Opinia Nr 009168

z wyników przeprowadzonych oględzin - ekspertyzy urządzeń grzewczo-kominowych

w budynku przy ul. 1-go Maja nr 150/11-12 w Walbrzychu
dotycząca urządzeń grzewczo-kominowych używanych przez
B.O.K. - Sobigciew

SZKIC ORIENTACYJNY

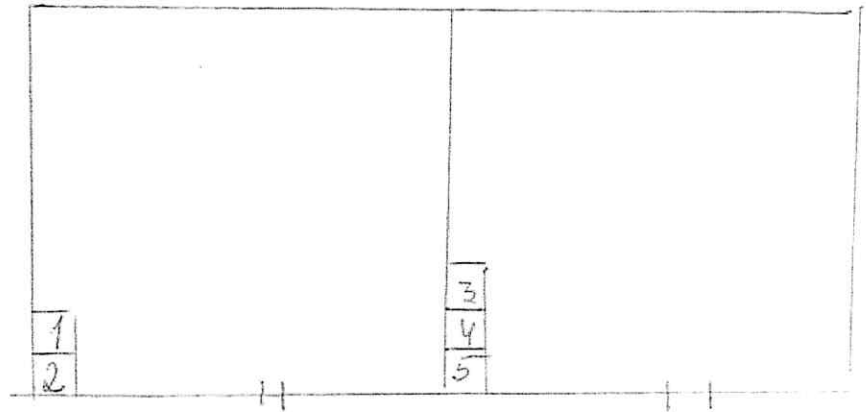
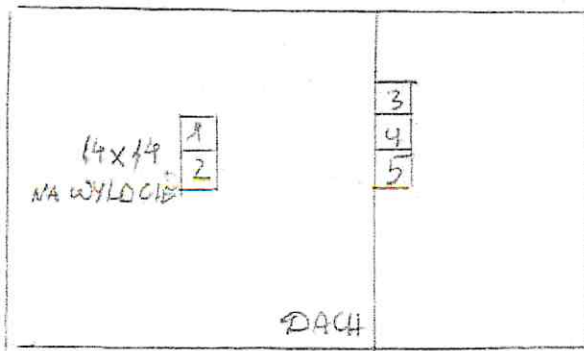
Po likwidacji piecy w M-11-12 z przewodów 3 i 4:
1. Przewód kominowy nr 2 można przetranszować do podłączenia kotła CCGaz ze względu na możliwe nieszerokości w przewodzie zaciąg powietrza dla kotła można wykonać z boku budynku.
2. Wentylację wspierającą kichnię można podłączyć do przewodu nr 1 po zamocowaniu otworu w postrojeniu M-18 ze względu na bariery walców przewodów wentylację wspierającą, tarrendu eksploatacji wg obowiązujących przepisów.
3. Dla prawidłowego funkcjonowania urządzeń kominowych zapewnić należy napływ powietrza z zewnątrz poprzez urządzenia nawiewne.
